P23-3995

Geschäftszahl: 10778359

**ÖEK- und FWP-Änderung - Errichtung Windpark "Herrenwaldrücken" im
Bereich der Grundstücke 261/2, 261/3, 270, KG Dietmannsdorf.
Stellungnahme**

Auszug Planunterlagen der Fa EWS Consulting GmbH. Situierung der Windkraftanlagen

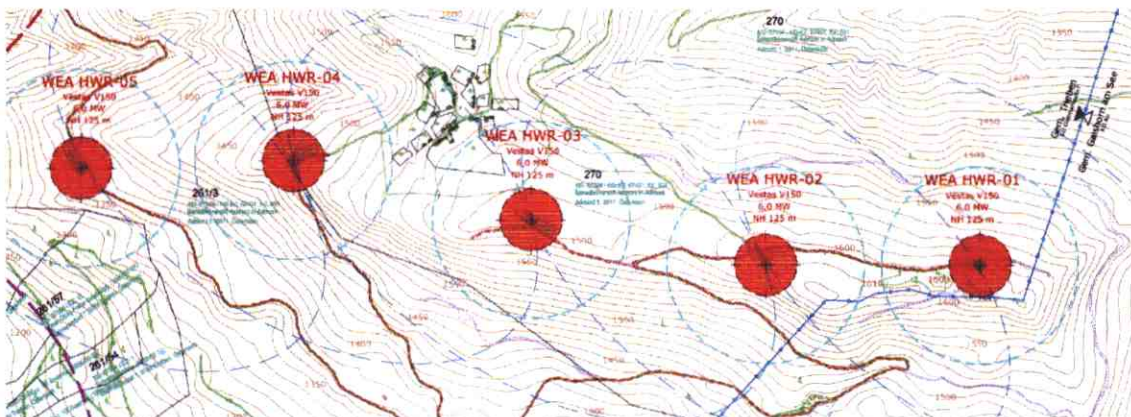
Die geplanten Windkraftanlagen sollen laut Planunterlagen im Bereich der Wasserscheiden der Wildbacheinzugsgebiete Dietmannsdorferbach, Bichlmayergraben, Gießmayerbach und Flitzenbach situiert werden.

Aufgrund der Situierung der Windkraftanlagen in Kammlage sind dort aus Sicht der WLW keine wesentlichen Abflusskonzentrationen zu erwarten. Erschließungswege sollen nach Möglichkeit so angelegt werden, dass keine Wildbach- Quellgerinne überquert werden müssen.

- Zur Abklärung der Fundierungsverhältnisse bei den Windkraftanlagen sind geotechnische, bzw. bodenmechanische Gutachten einzuholen.
- Bei den neu zu errichtenden Erschließungswegen ist im Falle von erforderlichen Querungen der Wildbach- Quellgerinne die WLV einzubinden.

Windrad Standorte 1- 5 auf den Grst. 261/3, 270, KG Dietmannsdorf im Nordosten des Gemeindegebietes.

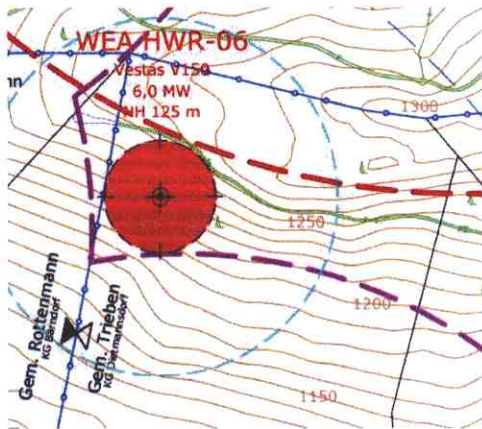
Gemäß dem Gefahrenzonenplan Trieben, Revision 2009 liegen sämtliche Standorte für die Windkraftanlagen außerhalb der siedlungsraumrelevanten Bereiche. Das bedeutet, dass in diesen Bereichen auch keine Beurteilung hinsichtlich Naturgefahren durch Wildbäche oder Lawinen erfolgte.
